改善箇所説明図

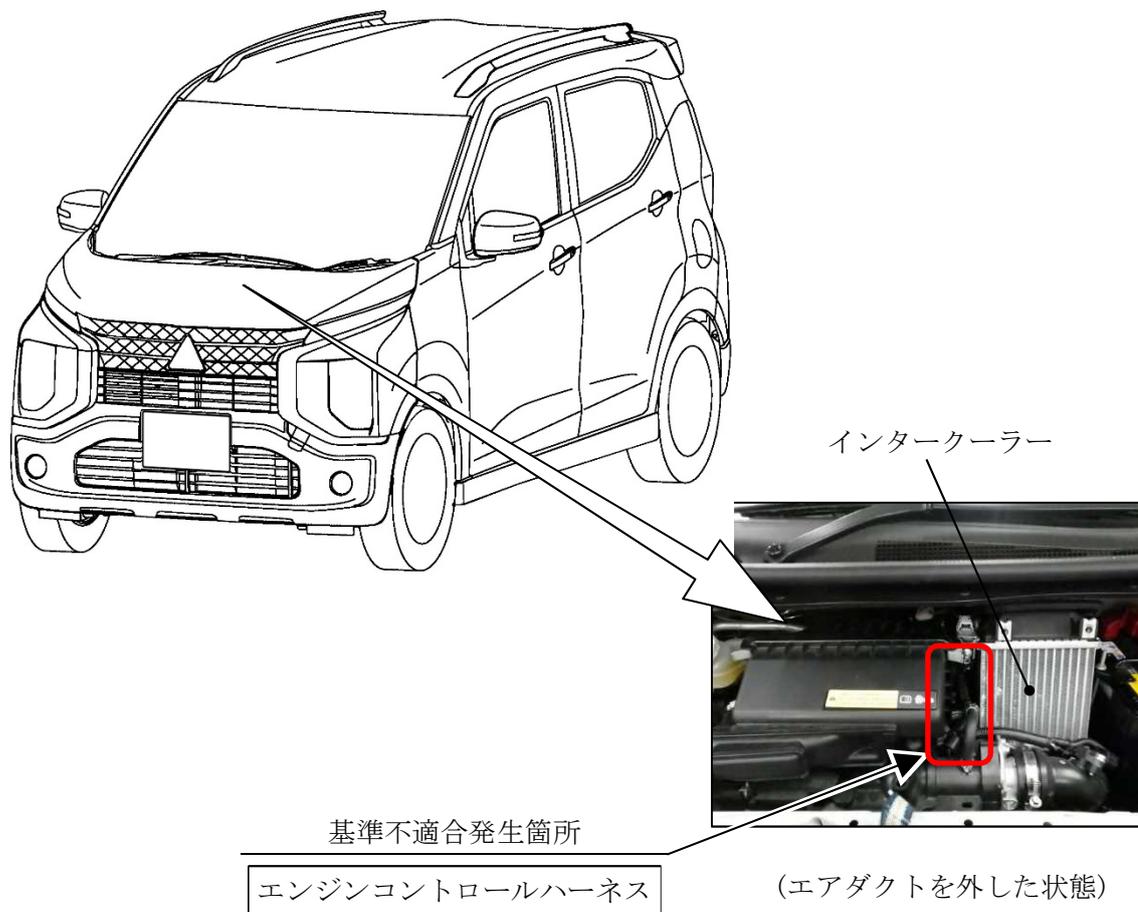
過給機付きエンジン車のエンジンコントロールハーネスにおいて、配索が不適切なため、走行時の振動で当該ハーネスがインタークーラーのケースと接触することがある。そのため、当該ハーネス内の電線の被覆が削られて短絡し、最悪の場合、走行中にエンジンが停止するおそれがある。

全車両、エンジンコントロールハーネスとエンジンブローバイホースを共締めする。なお、ハーネスを確認し損傷している場合は、補修または新品と交換する。

注：図中の 内は、補修または新品と交換する部品を示す。
